2022/038

Umbau der Zufahrt Gewerbegebiet Leo-West (Am Längenbühl) und Einrichtung einer Lichtsignalanlage

Beschlussvorschlag

Abbildung: Schleppkurve eines linkseinbiegenden Sattelzugs

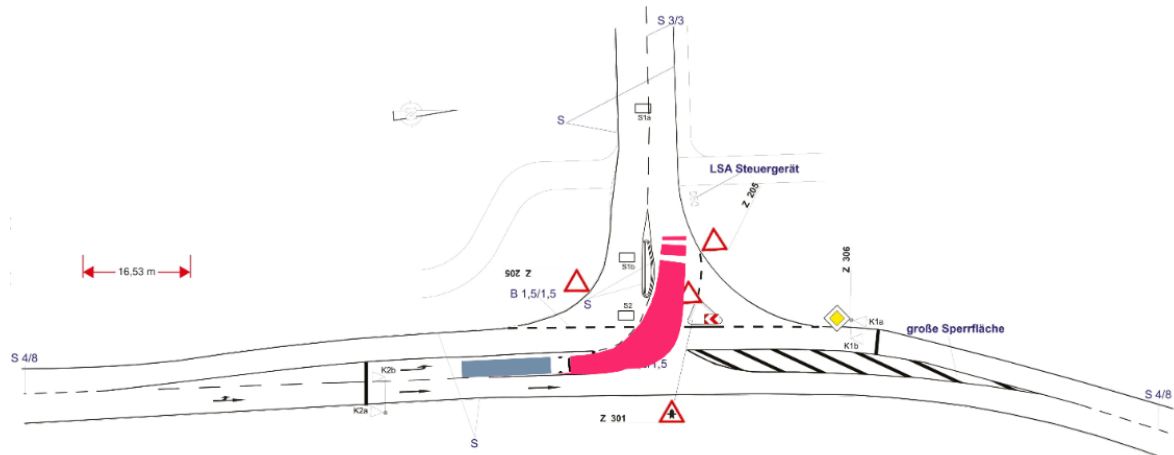
Um die Befahrbarkeit zu gewährleisten und eine Abnutzung und damit verbundene Wartungsarbeiten gering zu halten, wird die Mittelinsel so ausgestaltet, dass diese von Regelfahrzeugen (inkl. großer Lkw wie Sattelschlepper) nicht überfahren werden muss. Hierfür werden entsprechende Markierungen auf der Fahrbahn vorgesehen und die geplante

Lage des Fahrbahnteilers so gewählt, dass auch Schwerverkehr fahrdynamisch günstig ein- und ausfahren kann.

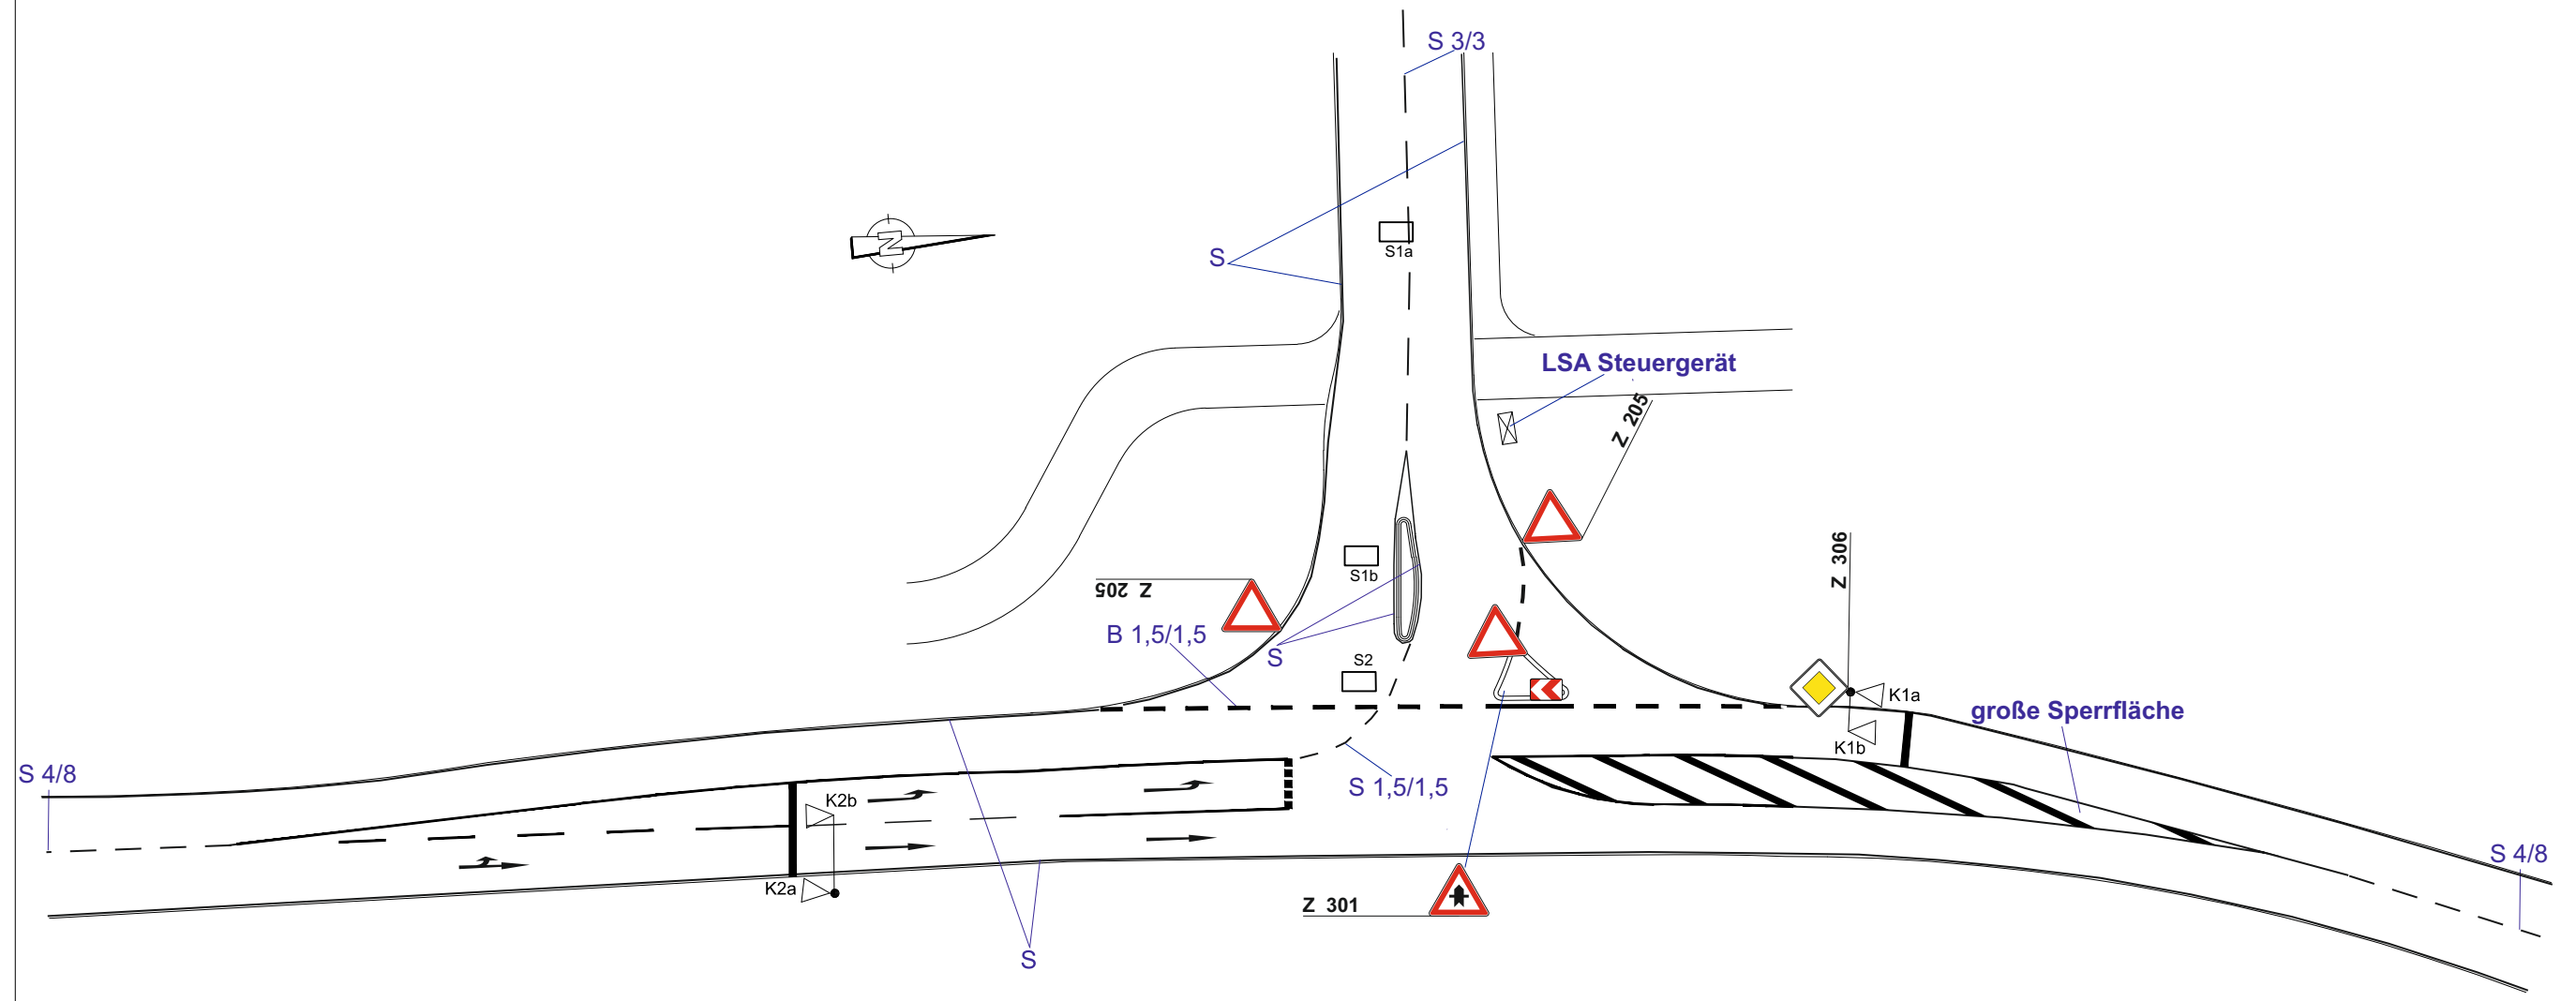
In Sonderfällen (z.B. große Kräne der Firma Scholpp) kann die Mittelinsel überfahren werden, dies wird ermöglicht durch:

- den Verzicht auf Verkehrsschilder und Masten auf der Insel,
- ein niedriger Rundbord (Höhe ca. 3cm) und
- das Ausfachen der Mittelinsel mit einbetoniertem und verfugtem Granitpflaster.

Die Wahl der Bordhöhe und die Gestaltung der Oberfläche machen den Fahrbahnteiler sowohl optisch als auch bei der Überfahrt deutlich wahrnehmbar. Dies trägt dazu bei, dass eine Überfahrt nur im Sonderfall erfolgt. Die gewählte Materialauswahl stellt eine lange Lebensdauer in Aussicht.

Das Amt für Straßenbau des Landkreises sieht eine Einfassung der geplanten versetzten Insel mit 3 cm Anschlag des Rundbordsteins und Pflasterung der Innenfläche ebenfalls als notwendig an. Damit werden die Aufstellbereiche eindeutig abgegrenzt. Sonderfahrzeuge (Scholpp) können die Insel ggf. problemlos überfahren. Das Amt für Straßenbau empfiehlt, die Innenfläche der Insel in Beton auszuführen. Dadurch können Schäden durch die Scherkräfte des Sonderfahrzeugs vermieden werden.

Aus den oben dargelegten Punkten der Verkehrssicherheit und der Verkehrsplanung ist der Verzicht auf einen baulichen Fahrbahnteiler nicht möglich. Die Ausgestaltung der Mittelinsel als überfahrbare Insel mit verbesserter Lage, stellt einen guten Kompromiss aus Verkehrssicherheit und der Gewährleistung der Befahrbarkeit für alle Fahrzeuge dar.
